COMMISSION ROYALE DES MONUMENTS ET DES SITES  
KONINKLIJKE COMMISSIE VOOR MONUMENTEN EN LANDSCHAPPEN

<b>N/Réf. :</b>	<b>BXL21475_719_PUN</b>	<b>BRUXELLES. Rue de l'Hôpital, 29-31 (arch. <u>P.J. PEETERS</u>)</b>
<b>Gest. :</b>	<b>BDG/AE</b>	<b>(= Ancien Hôtel de Flandre, situé au n.29, classé depuis le 05/12/2002 /</b>
<b>V/Réf. :</b>	<b>2043-0564/04/2023-307PR</b>	<b>Inventaire)</b>
<b>Corr DPC:</b>	<b>Amandine EVEN</b>	<b><u>PERMIS UNIQUE</u> : régulariser divers aménagements effectués dans</b>
<b>NOVA :</b>	<b>04/PFU/1906247</b>	<b>le cadre de travaux consécutifs au permis 04/PFU/490529.</b>
<b>Corr DU:</b>	<b>Olivier ROUSSEAU</b>	<b>Demande de BUP – DPC / BUP – DU du : 20/12/2023</b>
	<b>Julien DOIGNIES</b>

**Avis conforme de la CRMS**

Plan du rez-de-chaussée : état projeté (extr. du dossier de demande)

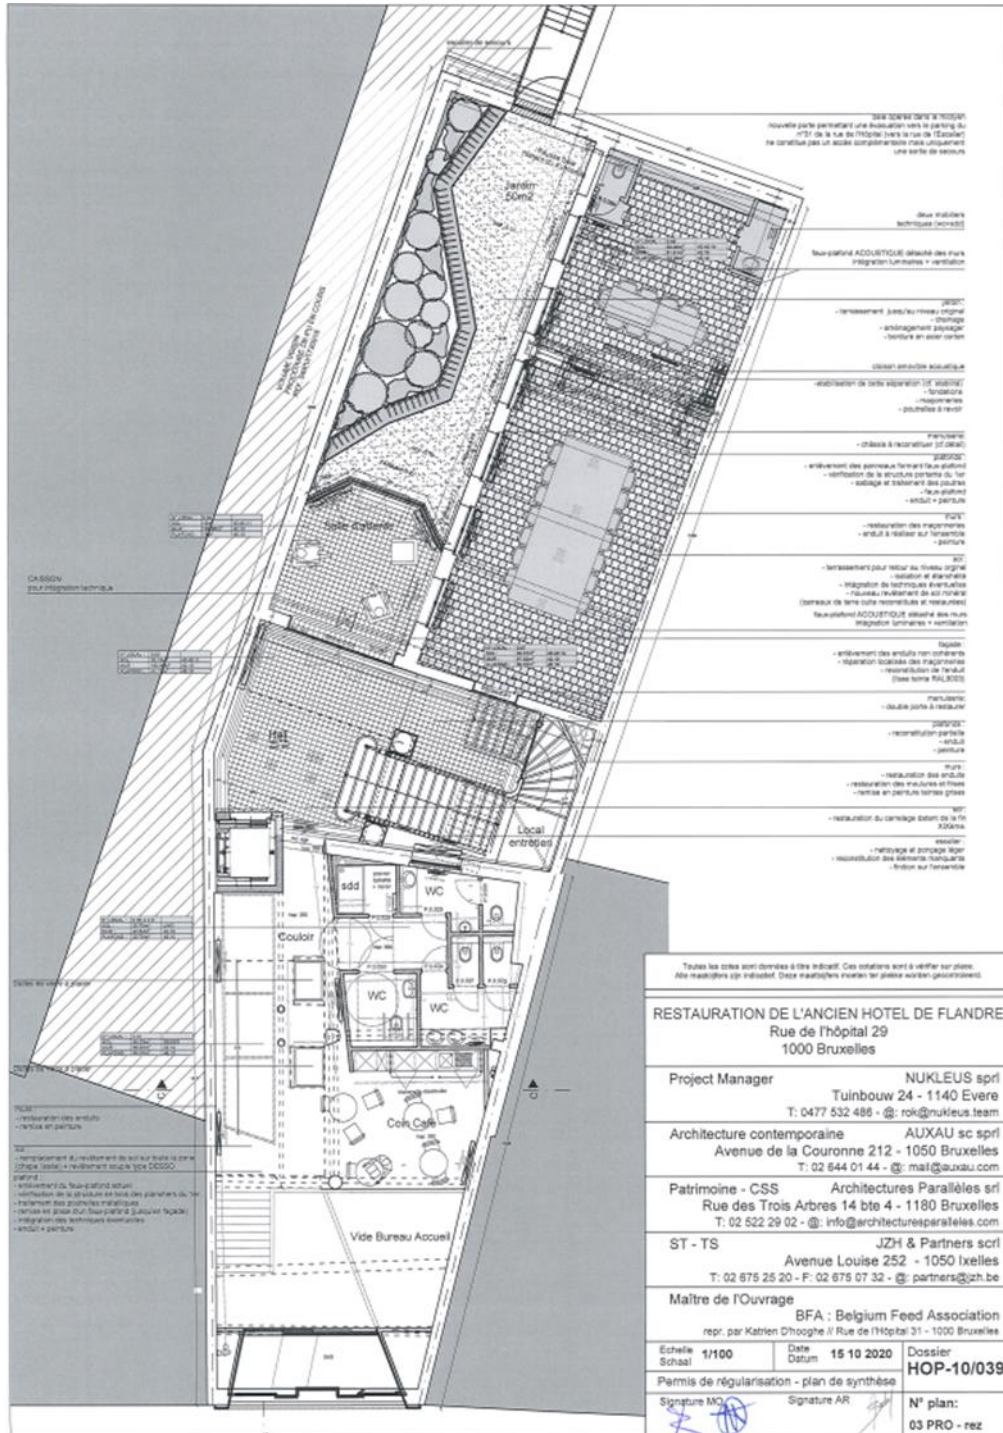
La régularisation porte sur les points suivants :

- modification de la trémie de l'ascenseur, pour le rendre conforme aux personnes à mobilité réduite, et avancée légère de celle-ci sur le palier du 1<sup>er</sup> étage,

- aménagement du jardin en 2 niveaux : niveau +0,40 pour la partie plantée et -0,10 du cheminement, afin de retrouver le niveau originel repéré d'après les sondages archéologiques. Ce nivellement nécessite en outre l'adaptation de l'allège de la porte de la serre Derycker (jardin d'hiver),

- ajout d'une sortie de secours vers le parking du n°31, afin de répondre aux exigences du SIAMU au vu de l'occupation parfois nombreuse de certaines salles à l'occasion de séminaires,

- adaptation de la hauteur du mur mitoyen du côté n°31, les voisins prévoyant la construction d'une extension,
- déplacement de deux fenêtres de toit, prévues dans le versant à rue, vers le versant de l'aile intermédiaire (donnant sur la petite cour intérieure),

- déplacement des deux baies, prévues au niveau de la trémie d'ascenseur sur l'ancienne cour, vers les salons à rue, aux R+1 et R+2,
- modification d'une baie de fenêtre de l'aile arrière (Nord) en porte-fenêtre, au niveau du rez-de-jardin (afin de retrouver la disposition d'origine retrouvée lors des sondages archéologiques),

- adaptation des divisions des nouveaux châssis aluminium, tels l'ajout d'une imposte, la modification en châssis coulissant pour celui du R+3, et des légères adaptations en hauteur de la vitrine d'entrée,

- au niveau de la cave, mise en place d'un compartimentage et d'un sas pour la chaudière, suivant la réglementation du SIAMU,
- et enfin, ajout de blocs sanitaires (wc et sdd dans la grande pièce du rez-de-jardin de l'aile arrière), suppression de certaines dalles de verre prévues, installation de mobilier intégré (caféteria, cuisine, kitchenette) et adaptation des bacs à plantes sur la terrasse du 3<sup>ème</sup> étage.

La CRMS émet un avis favorable sur les différents points modifiés en cours de chantier, objet de la présente demande de permis de régularisation. En effet, les modifications liées aux découvertes archéologiques vont dans le sens d'une intégration de ces découvertes et d'une mise en valeur patrimoniale de ces vestiges archéologiques.

Concernant les autres modifications, pour la plupart minimales, celles-ci ont peu, voire pas d'impact sur le bâtiment. En effet, ces modifications ne nuisent pas à l'intérêt patrimonial des parties protégées ni à l'aspect architectural du bâtiment.
